762-INSP

Inspectie verslag van een oude/bestaande huishoudelijke elektrische installatie

Straatnaam Alfons Braeckmanlaan
Huisnummer 208
Busnummer
Postcode 9040
Gemeente Ghent
Land Belgium

Afbeelding schakel- en verdeelbord

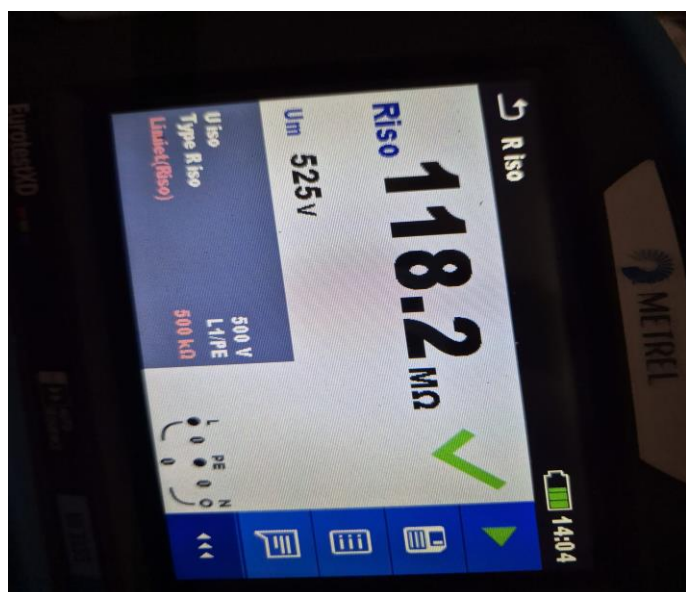
15.09 De genakbare, naakte onder spanning staande delen zijn onvoldoende afgeschermd. (Boek 1 Afdeling 5.1.4. en 4.2.2.3.)

15.10 Verdeelbord dient vervangen te worden, de beschermingsgraad tegen rechtstreekse aanraking is onvoldoende. (Boek 1 Onderafdeling 4.2.2.3.)

17.02 De smeltzekeringhouders of houders van kleine vermogensschakelaars met pennen met een sectie kleiner dan 10mm² dienen voorzien te worden van kalibreerlementen. (Boek 1 Onderafdeling 5.3.5.5.A.)

19.13 Toestellen zonder bodem moeten bevestigd worden op aangepaste montageplaten. (Boek 1 Afdeling 5.1.4. en 5.3.5.2. en 5.3.5.4.)
